【改善箇所説明図】

【不具合発生箇所】

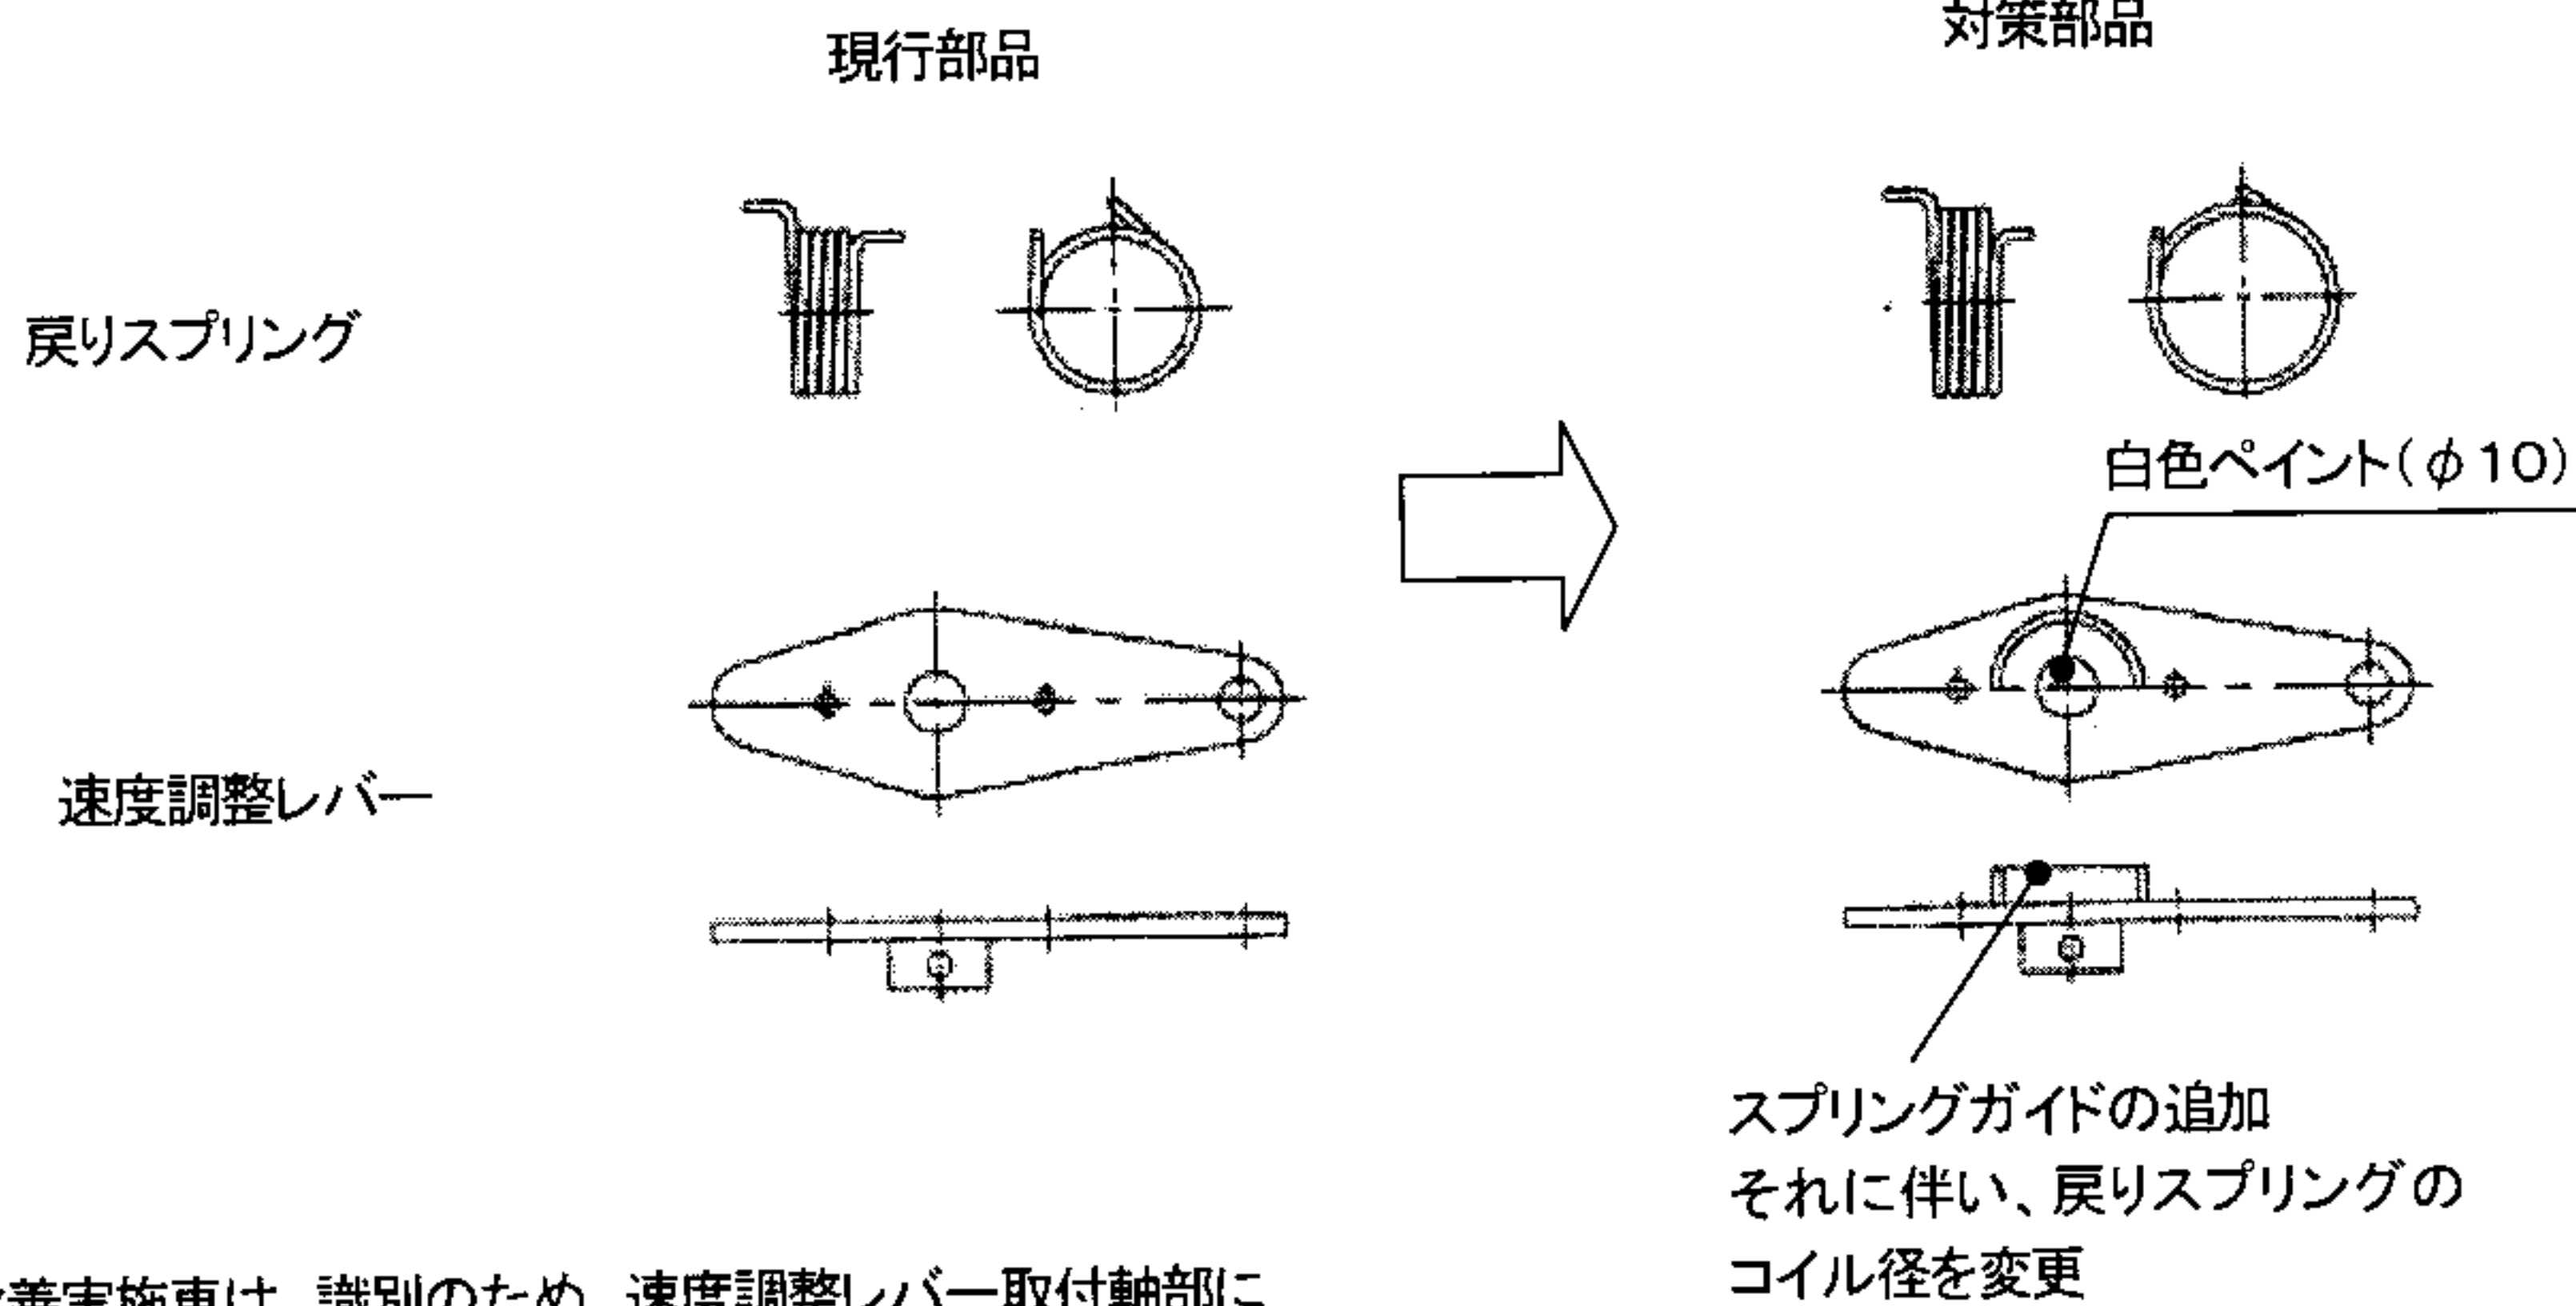
原動機において、燃料噴射ポンプの速度調整レバーの構造が不適切なため、当該レバーの戻りスプリングがレバー摺動部にかみ込むことがあり、レバーの戻り力が弱くなり、最悪の場合、アクセルペダルを戻してもエンジンの回転が下がらないおそれがある。

対象車の当該速度調整レバーと戻りスプリングを対策品と交換する。

改善実施車は、識別のため、速度調整レバー取付軸部に白色ペイント(φ10)を塗布する。
